**Avis de la mission régionale  
d'autorité environnementale  
Centre-Val de Loire  
sur le projet de réaménagement du domaine de Suède  
sur la commune de Tours (37)  
Permis de construire**

N°2022-3617

Organisation des voiries autour du site du projet (source : Étude d'impact p. 121)

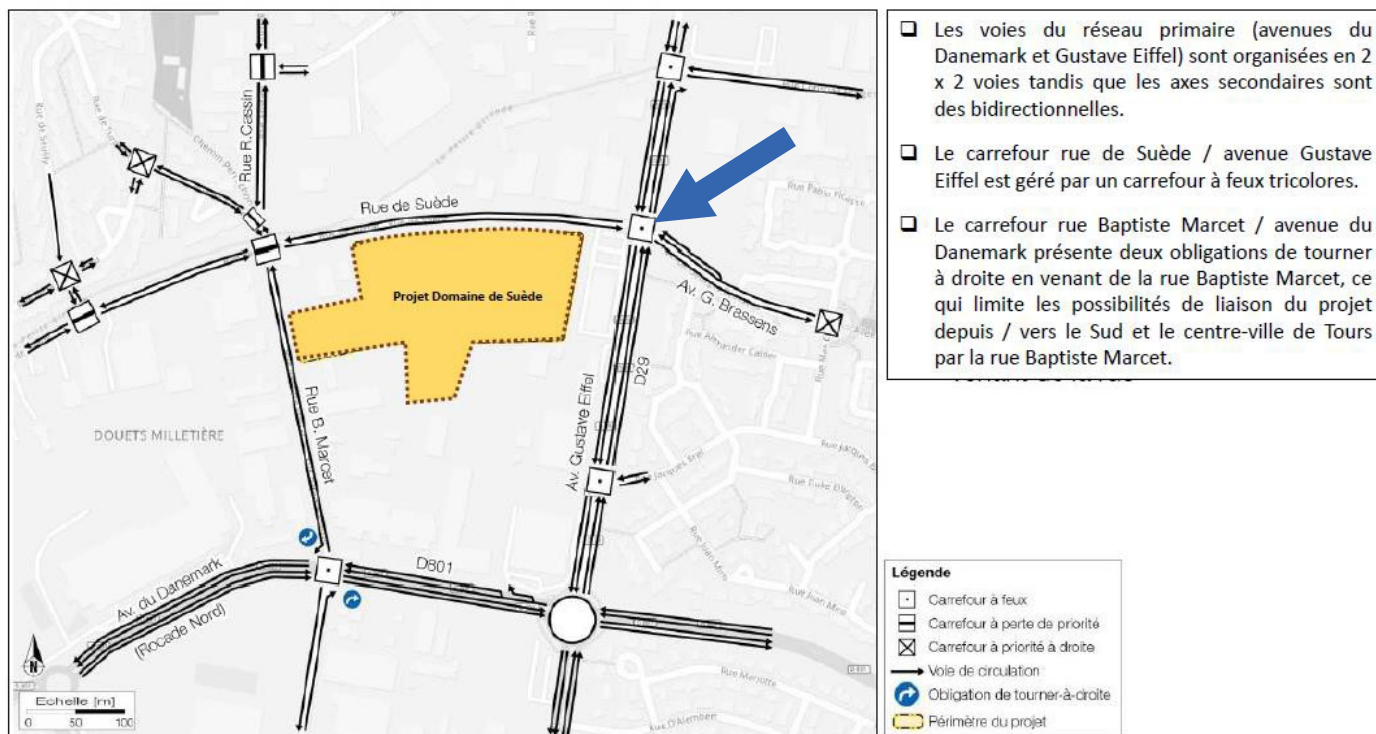
De fait, le mode de transport implicitement retenu pour la desserte du projet reste l'automobile. Les dessertes du projet ont un peu évolué depuis le précédent avis de l'autorité environnementale. En effet, il est désormais prévu que la desserte repose sur un accès à double sens sur la rue de Suède et une sortie en sens unique sur la rue Marcet, afin d'empêcher que des automobilistes ne traversent le projet pour éviter le carrefour Marcet/Suède. Le giratoire au niveau de ce carrefour, de même que la notion d'ouverture des voies au sud du projet ne sont plus évoqués. En outre, les dernières obligations en termes de stationnement, notamment pour les vélos, ont été intégrées au projet, les principes en étant bien explicités (pages 34-36).

Toutefois le projet ne prévoit pas de dispositif de stationnement visant à encourager le covoiturage dans cette nouvelle zone résidentielle de Tours.
